Aggiornamento del Piano Stralcio di Bacino
per l’Assetto Idrogeologico (P.A.I.)
(Art. 68 commi 4bis e 4ter del D.Lgs. 3 Aprile 2006, n. 152 e ss. mm. ii.)

GEOMORFOLOGIA
Aggiornamento puntuale modifica dissesto
026-6CU-063

RELAZIONE

COMUNE DI CASTELBUONO

Fig. 2 – Stralcio Carta dei Dissesti - aggiornamento

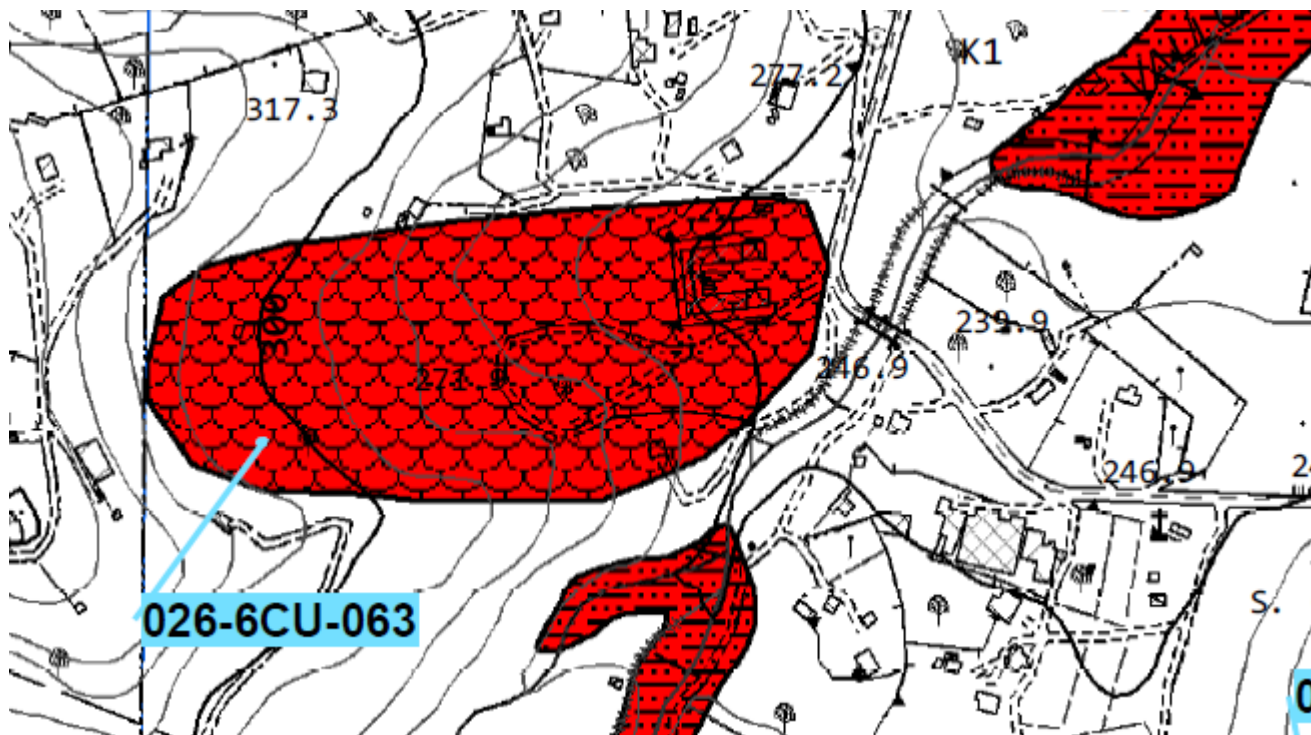
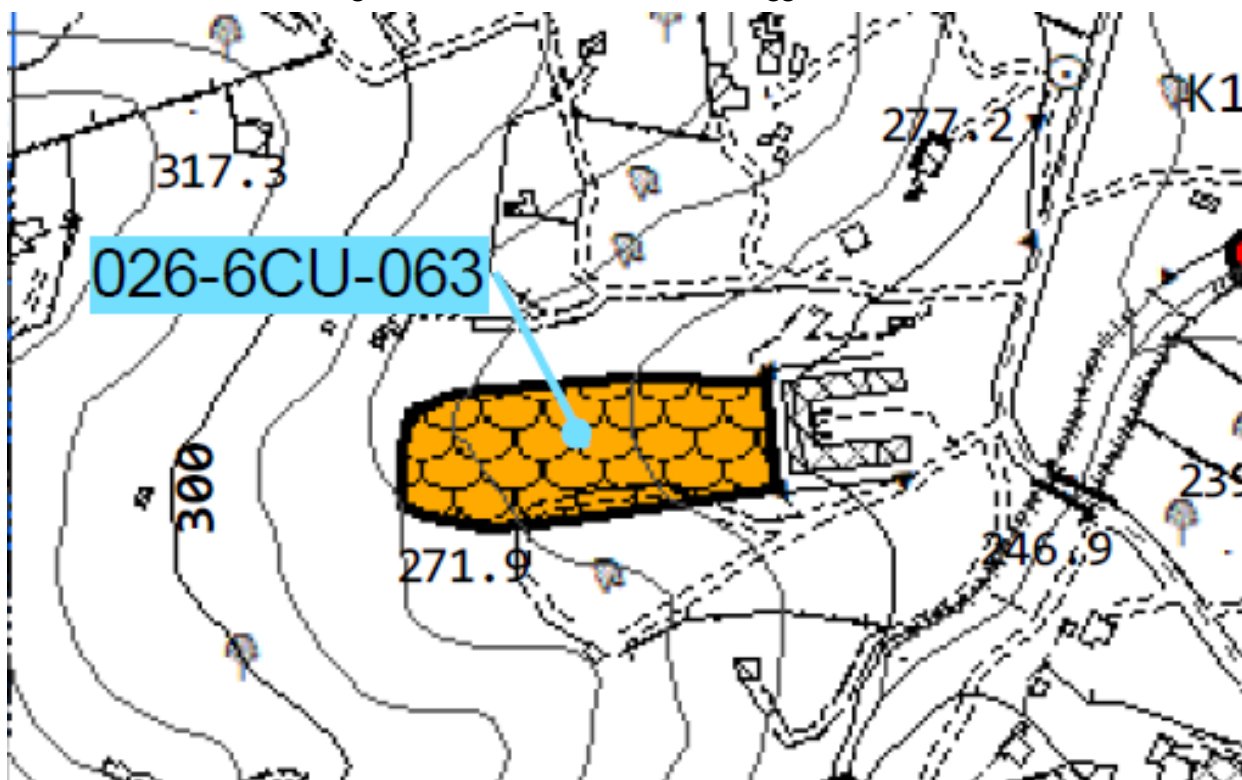
Alla luce delle indagini condotte il professionista propone di ripеримetrare la frana come da cartografie trasmesse e di variare l'attività del dissesto, da attivo ad inattivo, in quanto il movimento non è in atto.

Pertanto, alla luce di quanto documentato dallo studio geologico di dettaglio e dalle foto scattate in corrispondenza dei dissesti in argomento, nonché dalle immagini satellitari di Google Earth, si accettano le modifiche proposte riducendo l'estensione del dissesto e variando l'attività del dissesto da attivo a inattivo.

Fig. 4 – Stralcio Carta della Pericolosità - aggiornamento

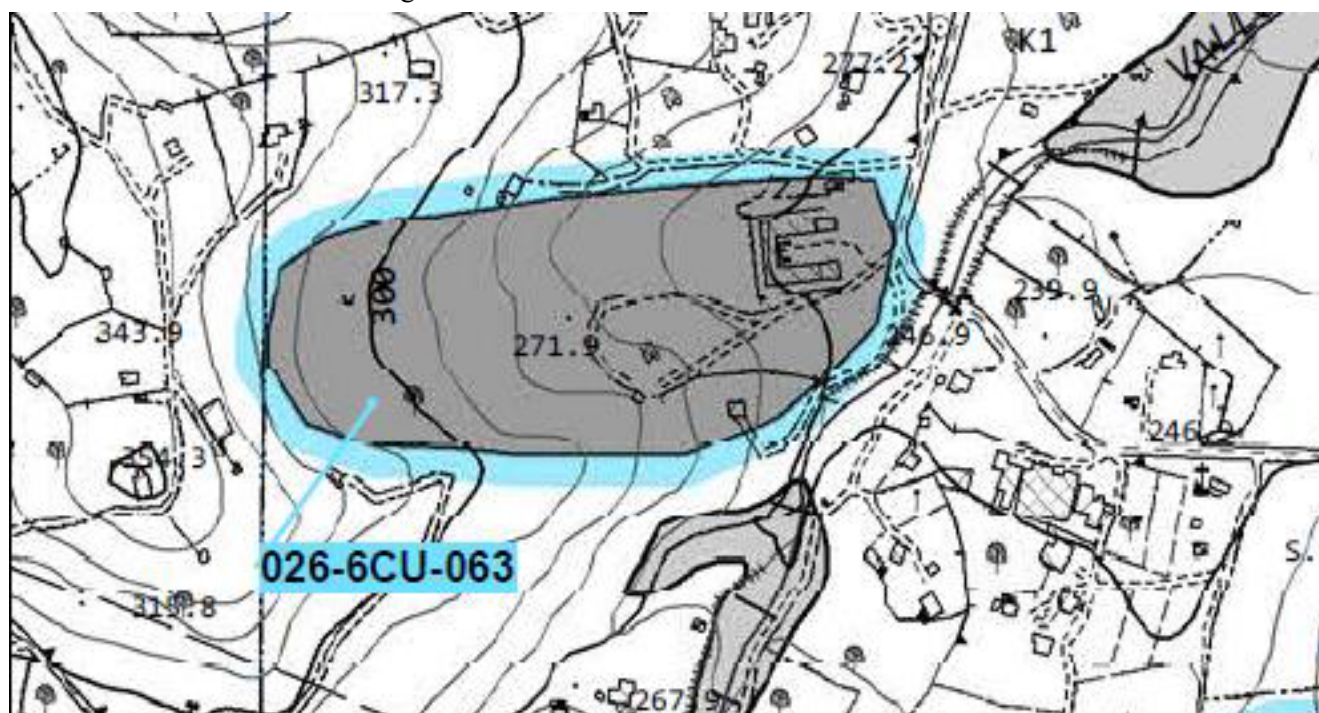
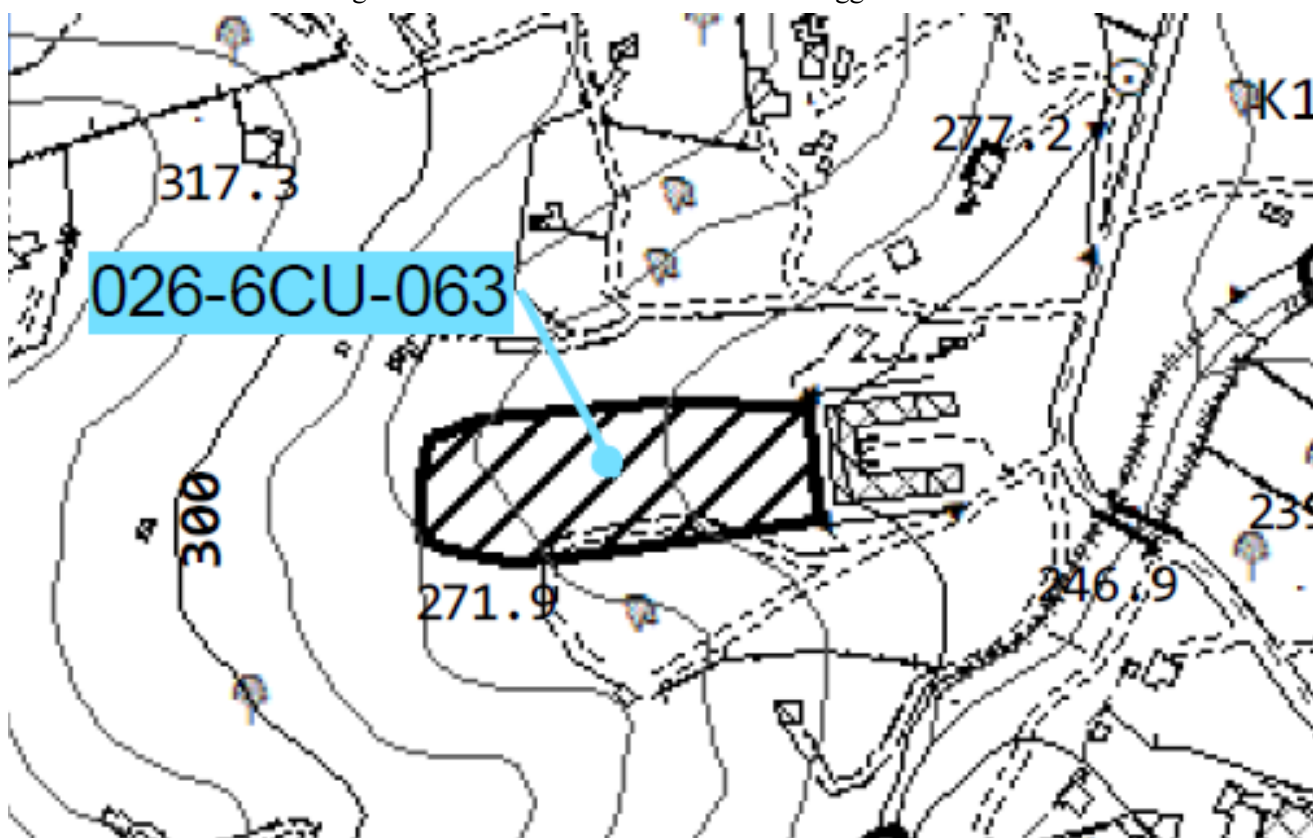
Tali modifiche determinano la variazione del livello di pericolosità da elevato P3 a moderato P1 con conseguente modifiche al livello di rischio. In particolare, si elimina il rischio in corrispondenza del fabbricato in oggetto e delle case sparse presenti per la riduzione dell'estensione della frana. Si riduce il livello di rischio da R2 a R1 in corrispondenza della viabilità minore per il variato livello di pericolosità.
